## 改善箇所説明図

### 基準不適合発生箇所

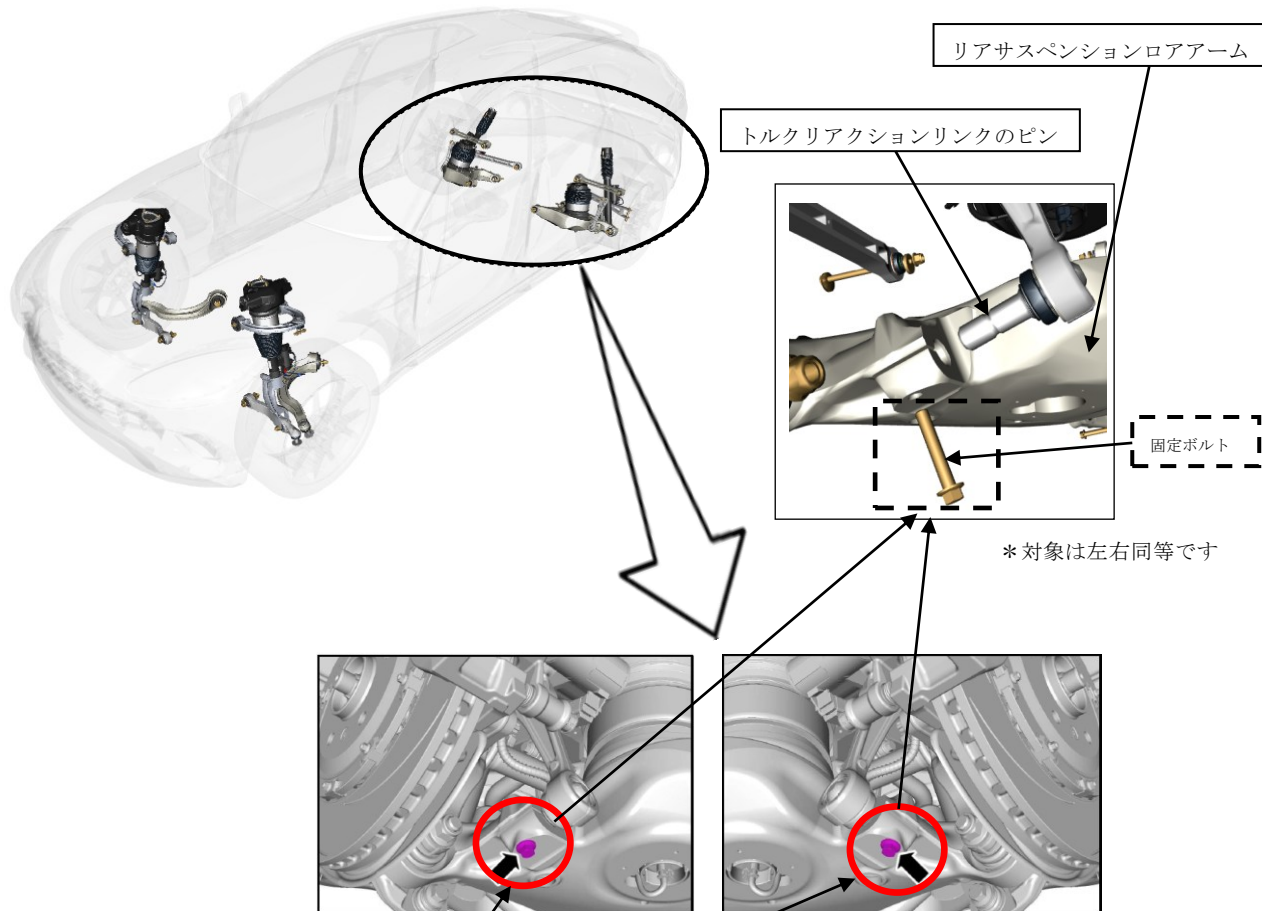
リアサスペンションにおいて、ロアアームとトルクリアクションリンクの固定ボルトの設計検討が不十分なため、当該リンクが確実に固定されていないものがある。そのため、そのまま使用を続けると、当該リンクが外れて走行安定性を失い、最悪の場合、ロアアームが破損して走行不能となるおそれがある。

全車両、トルクリアクションリンクの固定ボルトを対策品に交換する。また、ロアアームを点検し、損傷しているものはロアアームを新品に交換する。
